Modulo per la presentazione delle osservazioni per i piani/programmi/progetti sottoposti a procedimenti di valutazione ambientale di competenza statale

ID: Codice procedura (ID_VIP/ID_MATTM):10844

Impianto per la produzione di energia elettrica da fonte eolica, costituito da 6 aerogeneratori della potenza complessiva di 37,2 MW, un sistema di accumulo da 25 MW e relative opere connesse in località "Rempillo" nel comune di Pitigliano (GR).

ALLEGATO alle OSSERVAZIONI all' IMPIANTO EOLICO denominato REMPILLO nel COMUNE di PITIGLIANO (GR). Composto da n. 5 immagini e n. 5 pagine

Immagine n. 5 Intervisibilità degli impianti eolici della provincia di Viterbo anche in quella di Grosseto, in particolare nel pitiglianese.

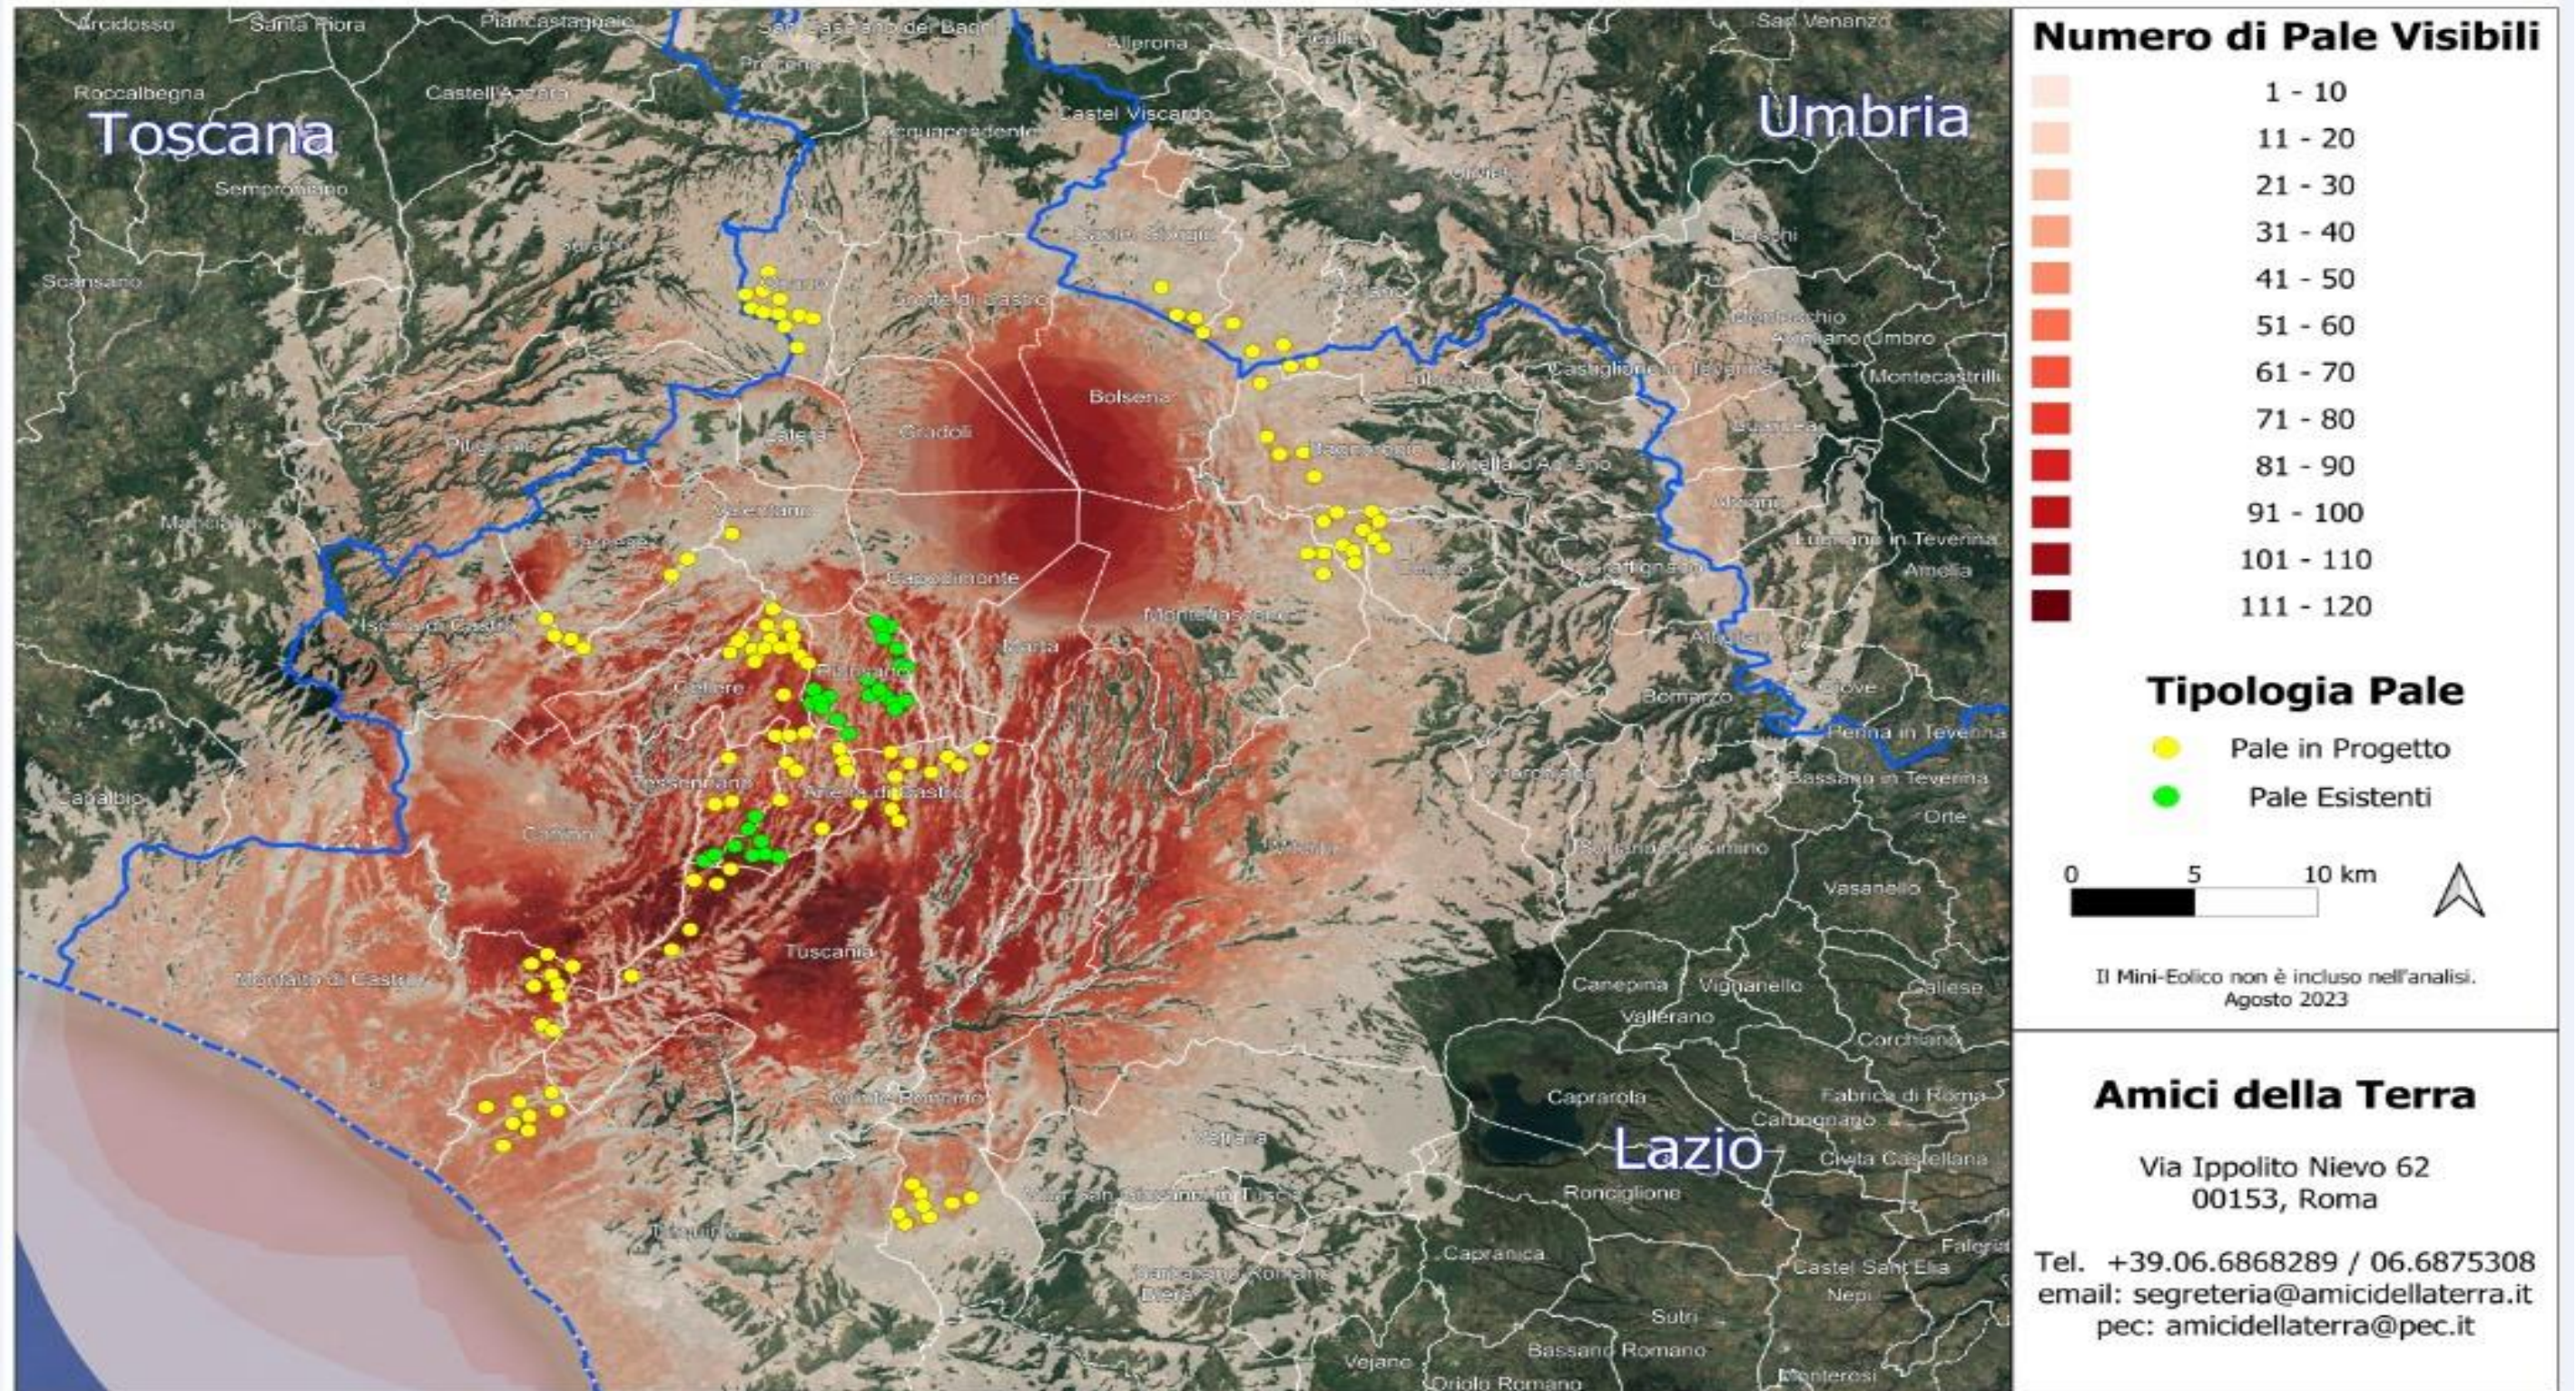
Quindi anche la Regione come Ente deputato dalla normativa nazionale a legiferare sulle aree idonee e non idonee si è espressa riguardo al fatto che abbia assolto ai doveri e alle quote stabilite dal PNIEC e in ambito regionale la provincia di Viterbo è stata quella con il più alto tasso di impianti FER tra tutte e quindi ormai satura ed il cumulo degli impianti FER installati, autorizzati e in progetto rappresenta una **elevata criticità per la sostenibilità ambientale di ulteriori eventuali iniziative.** L'impianto eolico “Rempillo” pur essendo “esterno al confine provinciale e regionale ma nelle sue immediate vicinanze (a soli 100 metri i primi due aerogeneratori) oltre ad impattare sul territorio e sulle economie di tre Comuni del Lazio (Farnese, Valentano e Latera) si trova nelle fasce di rispetto dei Beni di notevole interesse pubblico come si è evidenziate nelle Osservazioni nn. 1 e 2 e crea anche degli impatti negativi anche sui beni naturalistici come verrà dettagliato nell'Osservazione n. 4. Inoltre andrebbe a sommarsi al già enorme cumulo di impianti eolici e fotovoltaici e geotermici che già creano una elevata criticità ambientale nella provincia di Viterbo e interferiscono anche con il territorio toscano come si può vedere dalle immagini nn. 4 e 5
